**AVIS RELATIF À LA PROTECTION
CONTRE LES EVENTUELS EFFETS NOCIFS ET NUISANCES
PROVOQUÉS PAR LES RAYONNEMENTS NON IONISANTS
GÉNÉRÉS PAR DES ANTENNES ÉMETTRICES STATIONNAIRES**

Commune : SOMME-LEUZE - Exploitant : TELENET GROUP

Référence exploitant : NR1168H

Rapport n° 4194 / 2023

Figure 1 : Vue en plan des lieux de séjour et des points de contrôle

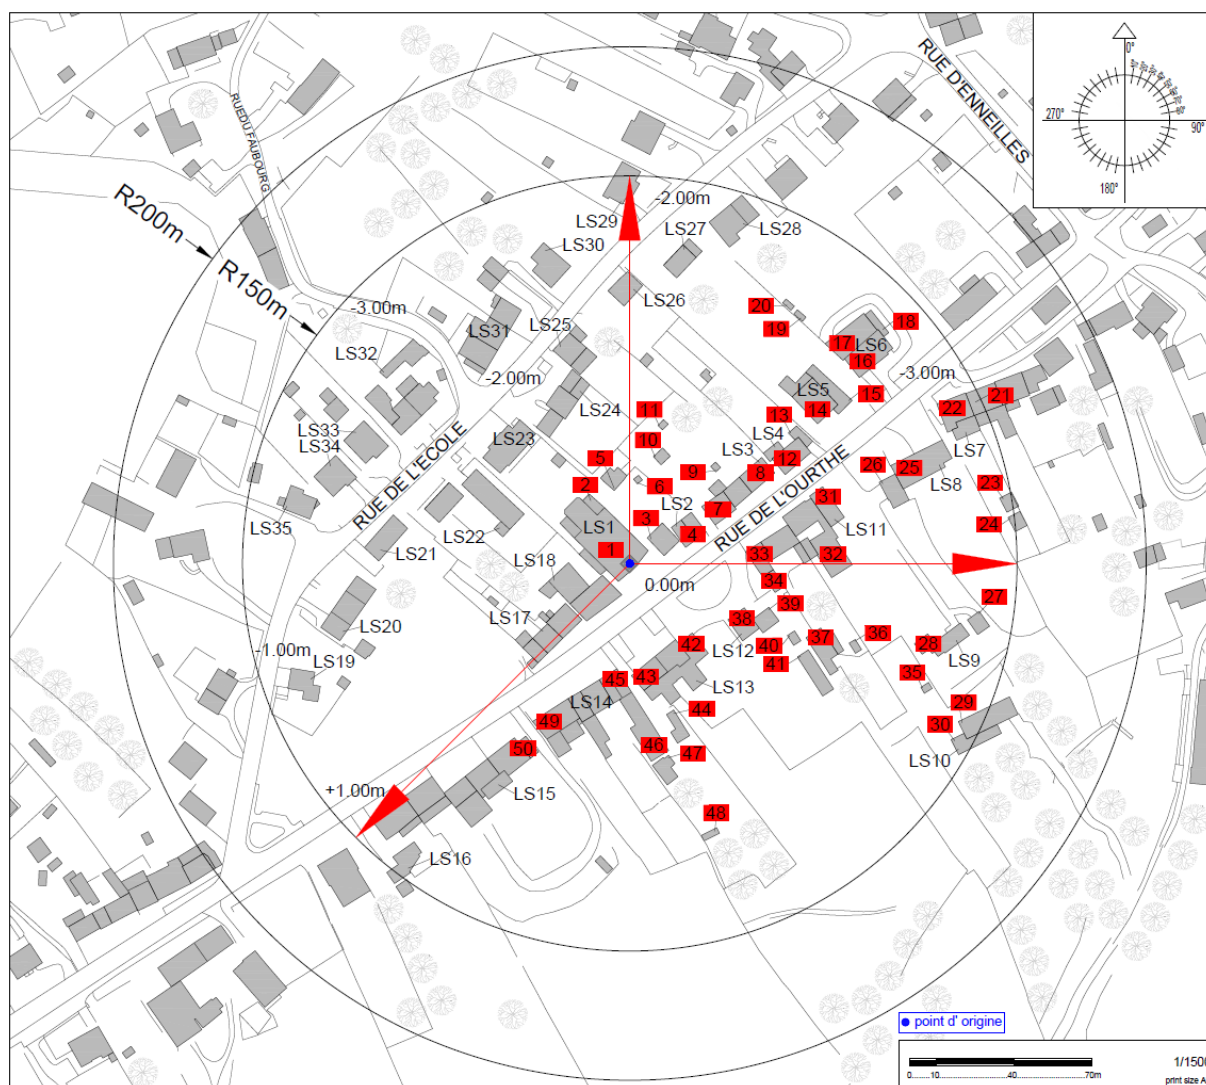
- le numéro du point de contrôle repris sur un des plans de la figure 1;
- le numéro du LS dans lequel se trouve le point de contrôle de la 1^{ère} colonne ;
- l'atténuation d'obstacle prise en compte pour le calcul de l'indice d'exposition dans le LS ;
- le résultat du calcul de l'indice d'exposition.

En ce qui concerne les antennes de l'installation mentionnées dans le tableau 1, la distance maximale à laquelle la limite pourrait être atteinte, à l'extérieur, est égale à 112,5 m. S'il n'y a pas de LS à une distance inférieure, les antennes respectent forcément la limite d'immission.

Dans le cas des LS situés à l'intérieur des bâtiments, une atténuation d'obstacle est prise en compte et il en résulte que la distance maximale à laquelle la limite pourrait être atteinte se réduit à 79,6 m.

Les résultats de l'évaluation décrite au paragraphe 4 indiquent que les antennes émettrices stationnaires de l'installation faisant l'objet du présent avis ne produisent pas, dans un lieu de séjour, un rayonnement électromagnétique maximum supérieur aux limites fixées à l'article 4 du décret.
